Avis délibéré
de la Mission régionale d'autorité environnementale
Provence-Alpes-Côte d'Azur
sur le projet de recyclage et énergies, site de La Grande
Groupède à Istres (13)

N° MRAe
002186/A P - 002338/A P

Avis du 13 May 2025 sur le projet de recyclage et énergies, site de La Grande Groupède à Istres (13)

Figure 4: Synoptique des flux du site et des distances. Source: Etude d'impact)

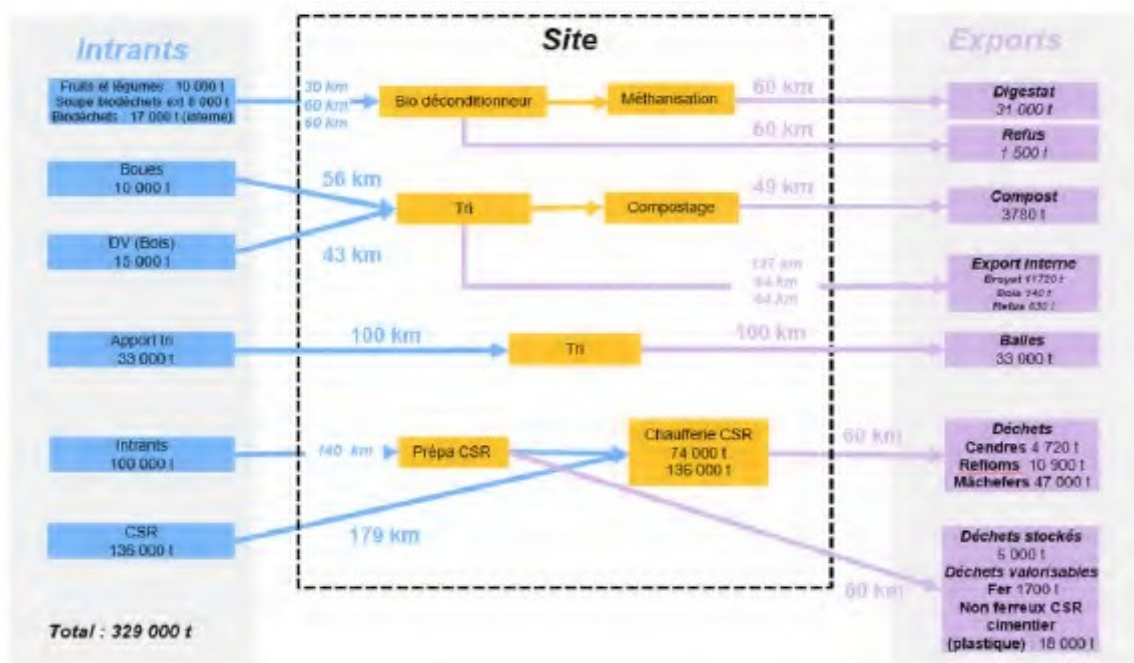
Le projet prévoit le traitement de 329 000 t d'intrants par an (cf. figure 4). La MRAe relève que le projet s'inscrit dans une dynamique favorisant le tri à la source des intrants. Le dossier comprend une pièce (PJ51) dédiée à la présentation de l'origine géographique des déchets admis. « La zone de chalandise demandée en application du principe de proximité défini au L.541-1 du code de l'environnement, pour les déchets admis sur l'UVE haut PCI type CSR est par ordre de priorité : la région PACA, les départements de l'Hérault, du Gard, de l'Ardèche et de la Drôme et de façon exceptionnelle de la Région Corse et de l'Italie afin de répondre à des besoins forts en valorisation énergétique ». Sans aucune justification de ces « besoins » ni aucune description de la situation actuelle dans ces deux

La MRAe considère donc que la zone de chalandise prévue s'éloigne du respect des principes de proximité et de hiérarchisation du traitement des déchets, rappelés et territorialisés par le SRADDET.

La MRAe recommande de circonscrire la zone de chalandise des intrants aux besoins prioritaires de la région PACA dans l'optique d'assurer le respect des principes de proximité et de hiérarchisation du traitement des déchets traduits à l'échelle du territoire par le SRADDET
